Hlíðarhvarf 21

Fyrirspurn um breytt deiliskipulag.

Umsögn skipulagsfulltrúa

Mynd 2. Skýringarmyndir fyrir skilmálaeiningu E-1 úr greinargerð gildandi deiliskipulags.

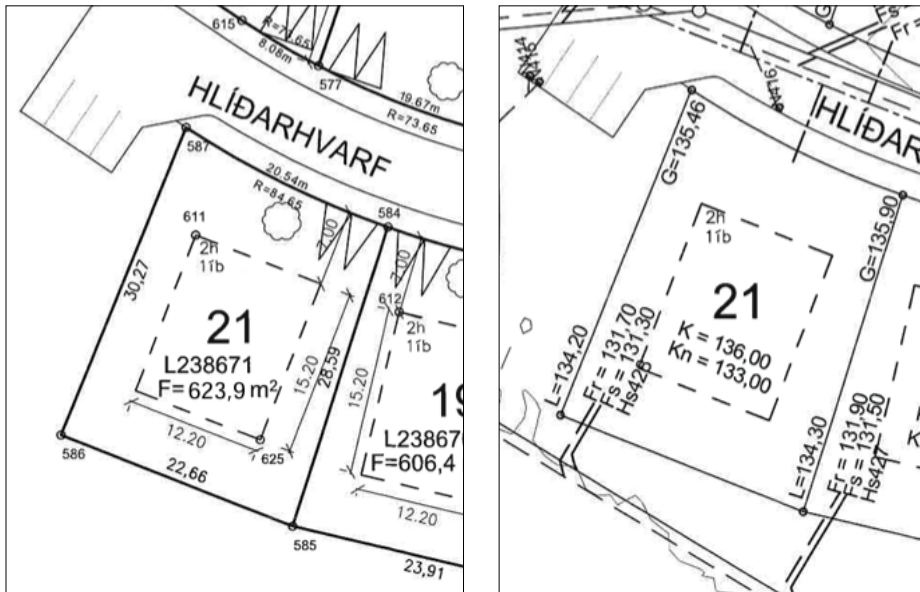
Í gildandi deiliskipulagi fyrir lóðina er gert ráð fyrir einbýlishúsi á einni hæð auk kjallara og að bygging á lóðinni verði felld að landi. Landhalli á lóðinni frá austri (aðkomuhlið) til vesturs er skv. hæðarblaði 1,6 m við lóðamörk að Hlíðarhvarfi 19. Við lóðamörk Hlíðarhvarfs 19 og 17 er landhalli 1,86 metrar og eykst frekar á lóðum innan skilmálaeiningarinnar til suðurs og austurs.

Það er mat undirritaðrar að breyting sú sem spurst er fyrir um hafi ekki neikvæð áhrif á heildaryfirbragð byggðarinnar hvað götummynd Hlíðarhvarfs varðar þar sem gildandi skipulag gerir ráð fyrir einnar hæðar húsi frá götu. Hinsvegar gæti breytingin haft áhrif á frágang á lóðamörkum að Hlíðarhvarfi 19 þar sem gert er ráð fyrir húsi á einni hæð auk kjallara.

Mynd 4. Skilmálauppráttur dags. 29. maí 2025.

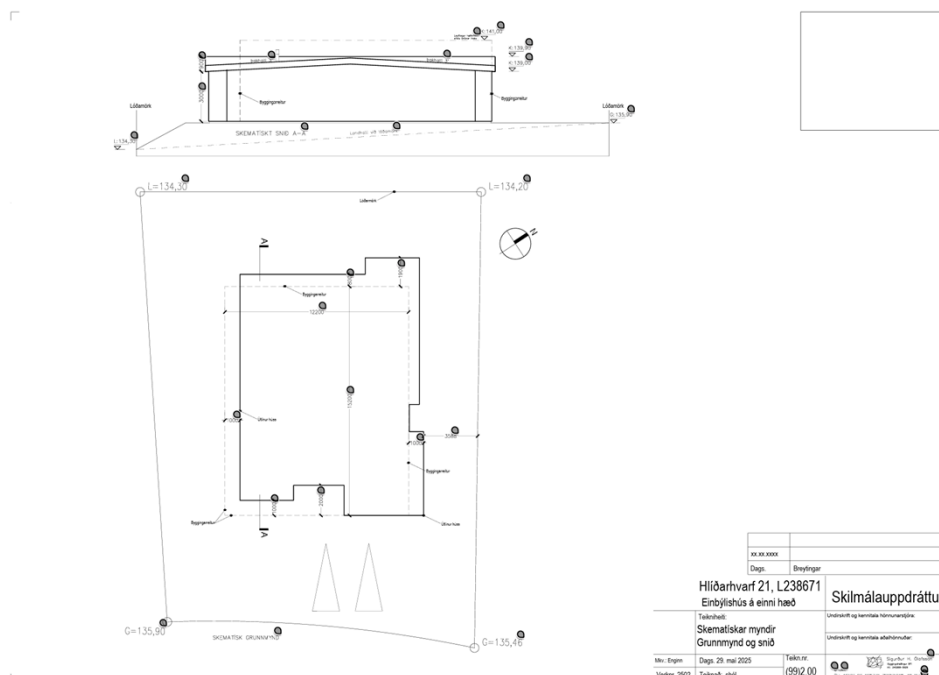
Spurst er fyrir um hvort heimilað verði að byggja hús á lóðinni á einni hæð í stað einnar hæðar auk kjallara. Tekið er fram að landhalli á lóðinni sé óverulegur og að þar af leiðandi falli hús á einni hæð betur að landi. Einnig er bent á að lóðin sem um ræðir sé ekki sambærileg öðrum lóðum í Hlíðarhvarfi og fordæmisgildi breytingarinnar því takmarkað þar sem lóðin sé ein fárra lóða með lítill landhalla og þar að auki endalóð. Mynd 4 sýnir skilmálaupprátt sem fylgdi umsókn um breytingu á deiliskipulagi dags. 21. september 2025. Sótt var um breytingu á byggingarreit, hliðrun um 1 m til norðurs og stækkun um 1,9 m til vesturs.

Ef fallist er á umbeðna breitingu á deiliskipulaginu er það grundvallarforsenda að gerð sé grein fyrir hvernig frágangi á lóðamörkum sé háttað og að samkomulag náist við lóðarhafa Hlíðarhvarfs 19. Lóðarhafar Hlíðarhvarfs 21 skulu gera ráð fyrir að nauðsynleg landmótun við lóðarmörk til að jafna út aukinn hæðarmun sem hlýst af breytingunni verði að öllu leiti innan lóðar nr. 21. Þá skal gæta sérstaklega að því að gæði dvalarsvæða á lóðunum skerðist ekki og að ekki skapist aukin innsýn í dvalarsvæði og íbúðarrými á lóðinni nr. 19.

Huga skal sérstaklega að landmótun við lóðarmörk og að landhalli sé jafnaður innan þeirrar lóðar þar sem óskað er eftir breytingu.
